改善箇所説明図

【対象車両外観、改善対象部位】

変更前	変更後
①フェンダステー		
②泥除けステー		
③クロスメンバ

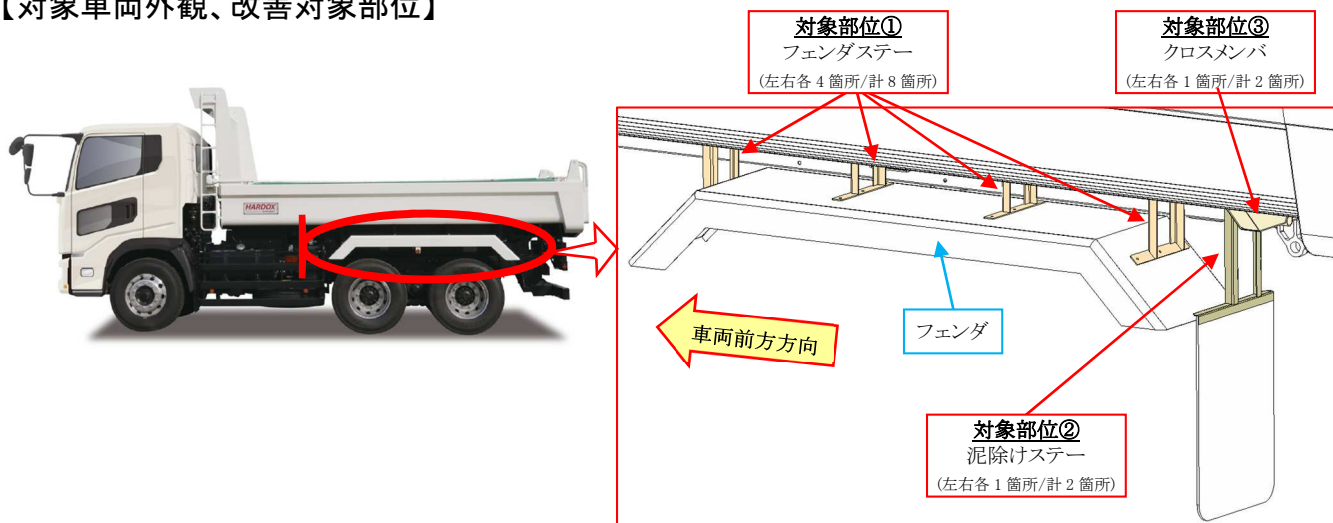
大型リヤダンプ耐摩耗鋼板仕様において、設計並びに品質評価が不適切なため、フェンダステー部(不具合箇所①)、泥除けステー部(不具合箇所②)の荷台デッキパネルに亀裂が生じるものがある。また、荷台デッキパネルのクロスメンバ部への図面指示が不適切なため、取付した荷台デッキパネル後部(不具合箇所③)に亀裂が生じるものがある。そのため、そのまま使用を続けると走行振動により亀裂が進行し、最悪の場合、フェンダ及び泥除けが脱落して交通の安全を妨げるおそれがある。

不具合箇所①:フェンダステーを対策品に交換し溶接方法を変更すると共に荷台デッキパネルに亀裂があるものは補修を行う。(全車両)

不具合箇所②:泥除けステーを対策品に交換し溶接方法を変更すると共に荷台デッキパネルに亀裂があるものは補修を行う。(一部の車両)

不具合箇所③:不適切な溶接を取り除き、荷台デッキパネルに亀裂があるものは補修を行う。(一部の車両)
